Réunion du CIL de Giens et des autres associations du village pour faire un point sur la requalification du village le 6 novembre 2019 salle Fillol

Cette réunion a pour but de faire une synthèse des différents rendez-vous individuels que Pierre Peytavin a eu avec les représentants des associations de Giens, depuis la présentation du projet de requalification du village, et de les partager.

Ceci afin de préparer un courrier pour la mairie.

Remarques sur cette image globale du projet :

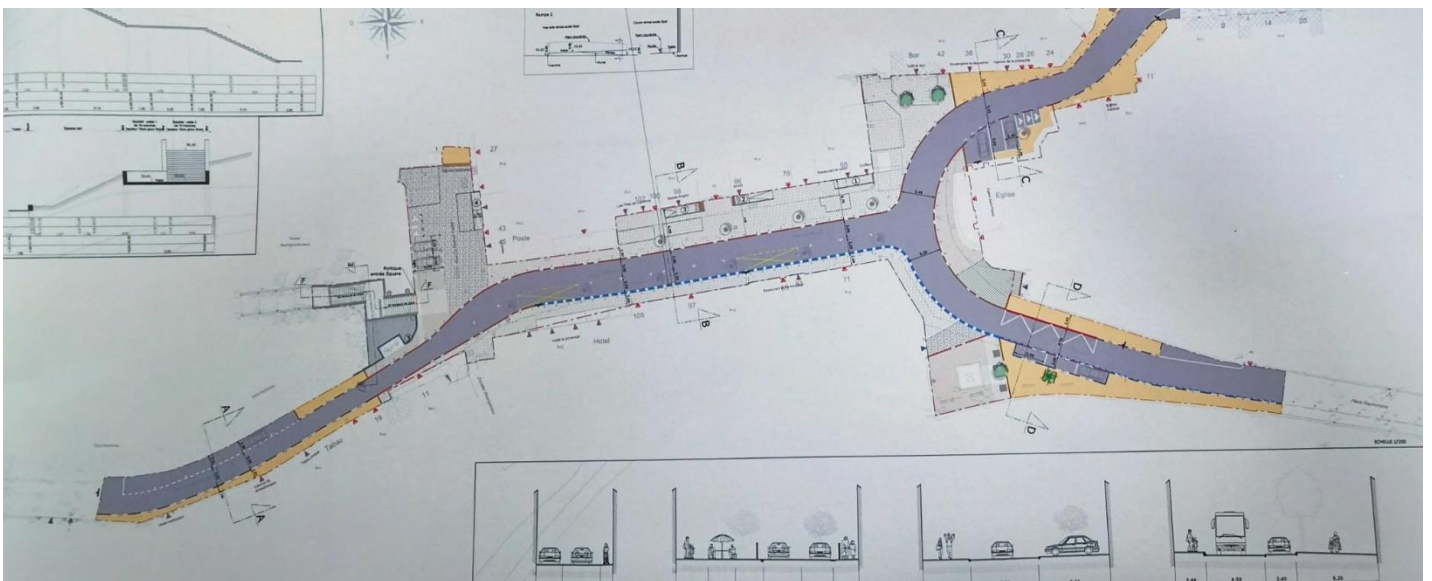
- **PROJET SELECTIF** : Sur cette planche on voit que, ni la vieille rue ni la place du belvédère ne sont concernés et cela choque pour l'homogénéité du cœur de village
- **HARMONISATION DES REVETEMENTS** : Il faudrait éviter la diversité des revêtements de sol. Et choisir du béton désactivé pour tous les trottoirs plutôt que de mettre de l'enrobé ocre par endroit. Ceci pour harmoniser, mais aussi parce qu'en cas de travaux il est plus facile de retrouver des couleurs identiques qu'avec l'enrobé.
- **TROP DE BORNES DE SEPARATION**. 133 poteaux sont prévus sur ce plan, cela paraît excessif. Si les trottoirs sont matérialisés par des bordures cela devient moins nécessaire.

Remarques sur la zone autour de l'église et début montée :

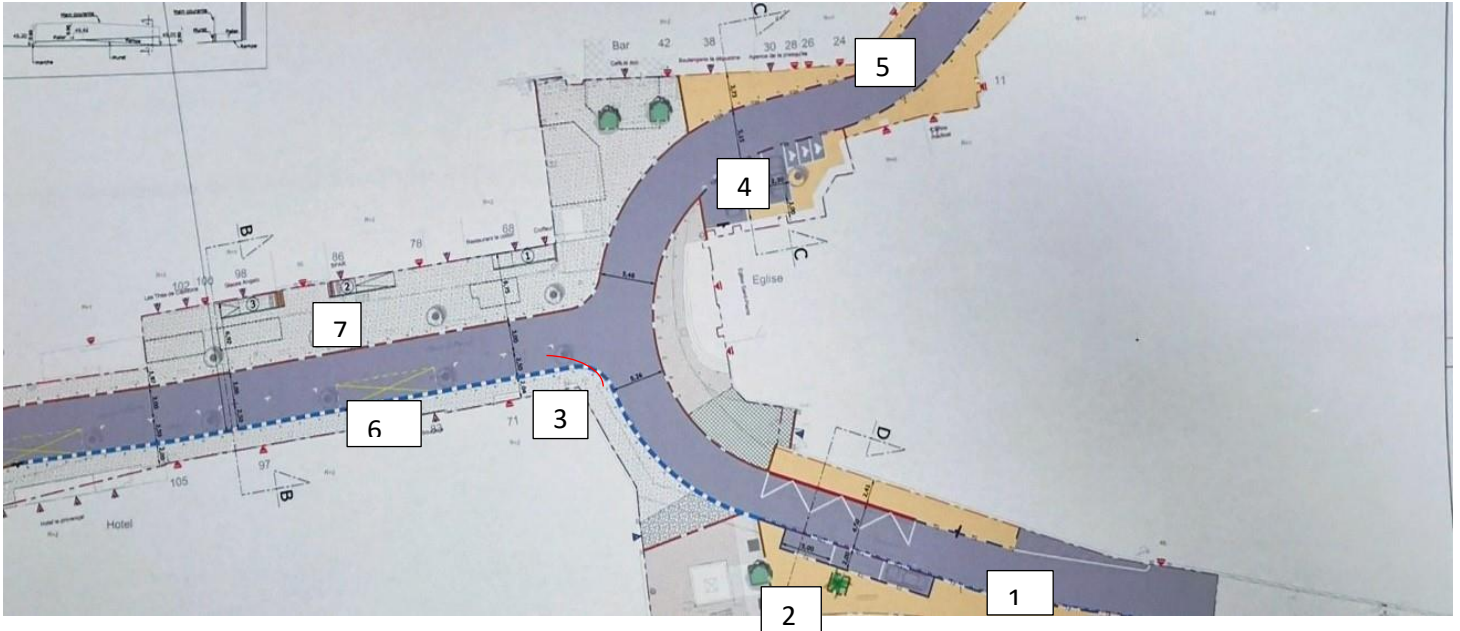
- PARKING 2 ROUES MOTORISEES : Il faut en prévoir plus. Les avis sont partagés sur la localisation. Soit à la place de l'ancien abri bus, soit en prévoyant des zones entre les voitures en montant à gauche.
- DES BANCS SUR CETTE PLACE : peuvent être prévus.

- 1 TROTTOIR : La mise en place de l'arrêt de bus décale la voie de 2.5 m sur la gauche et réduit la place pour le trottoir qui monte depuis le boulevard Herriot. Il est proposé de supprimer les 3 places de parking restantes pour avoir un trottoir continu.

- 2 SOL DES JARDINS : Le sol du petit jardin et de la place du monument aux morts doit être en revêtement harmonisé. Un gravier cohérent avec le béton désactivé des trottoirs est proposé. (pas forcément unanime à cause entretien mauvaises herbes)

- 3 VIRAGE A GAUCHE : En remontant vers la gauche, le coin du virage doit permettre le passage de gros véhicule et la première place de parking doit être décalée

- 4 PARKING FACE BOULANGERIE : Un trottoir est dessiné derrière les places de parking, mais il n'est pas accessible depuis celui de l'église à cause des premières places de parking. De plus ces places ne sont pas faciles d'accès compte tenu du sens de la circulation. Proposition de prévoir 2 places arrêt minute et 2 places handicapées dans le sens du flux. La place d'arrêt minute à droite en montant ayant été supprimée.

- 5 AOT AUTOUR DE L'EGLISE : Si des commerces venaient à s'installer autour de l'église (local médecin) il ne serait pas de bon goût de laisser une AOT s'installer sur ce trottoir.

- 6 PARKING DANS MONTEE A GAUCHE : Des plantations en pots sont prévues pour délimiter les places de parking. Pas jugé nécessaire. La limitation de la durée de parking doit être travaillée. Zone bleue oui mais qui vérifie les dépassements ? Les présents ne sont pas favorables à des bornes clignotantes pour surveiller. Il a été demandé si des places avec bornes de recharges pour véhicules électriques sont prévues.

- 7 TROTTOIRS MONTEE A DROITE : Une enquête auprès de la « DDE » a été faite, et a priori, rien n'empêche les plantations en pleine terre. Si elles sont correctement organisées, elles peuvent même éviter de mettre trop de poteaux pour empêcher les voitures de monter sur les trottoirs.

- 7 MONTEE EN PENTE : Cette contrainte est prise en compte pour les accès handicapé aux commerces, mais à vérifier si elle n'est pas aussi à prévoir pour le médecin.
- 7 AOT : Sur cette partie il est impératif que le partage de la surface soit en faveur de la continuité du passage des piétons y/c pour les personnes avec des poussettes d'enfants ou des fauteuils roulants.
